SERVICE INFO – INA 0083

Средство за премахване на шумовете от зоната на задвижването на спомагателните възли при Ford Transit

Модел: Ford Transit
Година на производство: 2000 - 2007
Двигатели: 2.0 D
Артикулни номер: 535 0223 10

Снимка 1: Смяна на твърда ремъчна шайба с механизъм за свободен ход на генератор

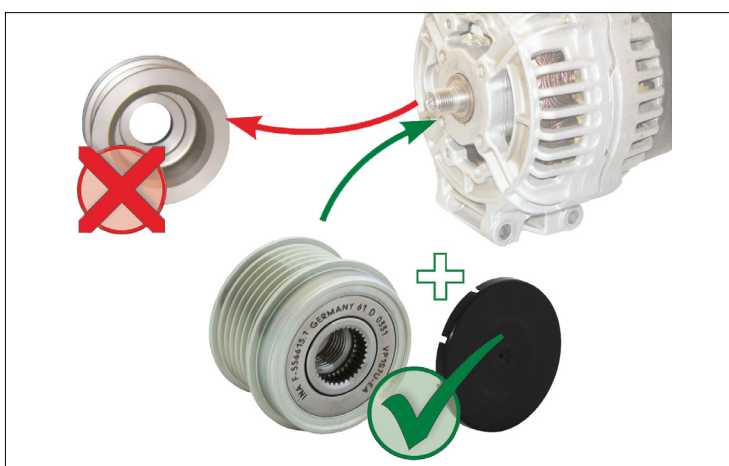
Поради силните и динамични движения на V-образния ремък, при превозните средства с твърда ремъчна шайба за генератор могат да възникнат силни шумове.

Снимка 2: При монтажа на механизъм за свободен ход на генератор на генератор Bosch трябва да се използва приложеният дистанционен елемент с дебелина от 1,4 мм!

Като техническо решение Schaeffler Automotive Aftermarket за тези превозни средства предлага механизъм за свободен ход на генератор. Това намалява динамичното натоварване на задвижването на спомагателните възли и по този начин предотвратява шума.

Schaeffler Automotive Aftermarket препоръчва повлияните превозни средства да се оборудват с механизъм за свободен ход на генератор 535 0223 10.
